# 改善箇所説明図

## 基準不適合発生箇所

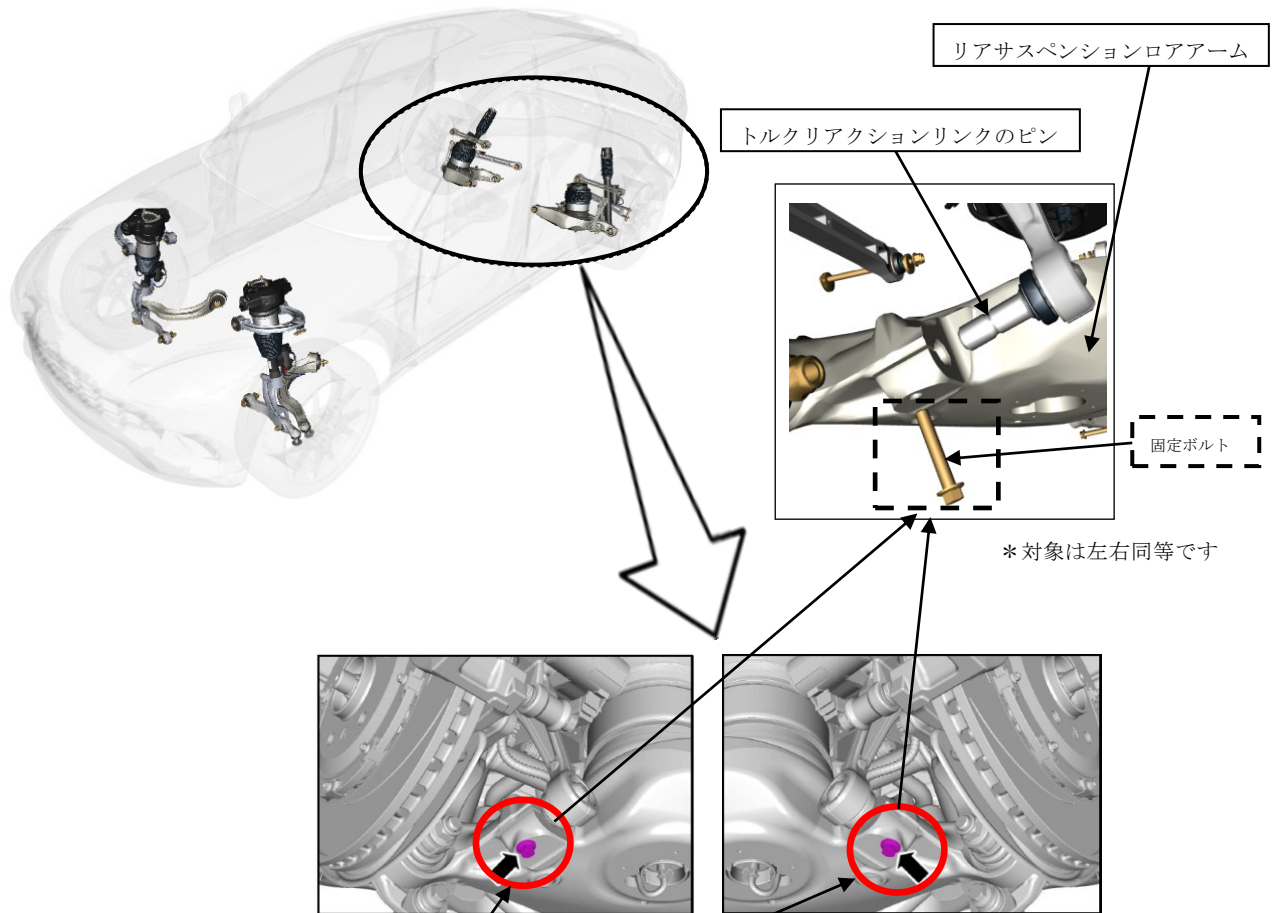
リアサスペンションにおいて、ロアアームとトルクリアクションリンクの固定ボルトの設計検討が不十分なため、当該リンクが確実に固定されていないものがある。そのため、そのまま使用を続けると、当該リンクが外れて走行安定性を失い、最悪の場合、ロアアームが破損して走行不能となるおそれがある。

全車両、トルクリアクションリンクの固定ボルトを対策品に交換する。また、ロアアームを点検し、損傷しているものはロアアームを新品に交換する。
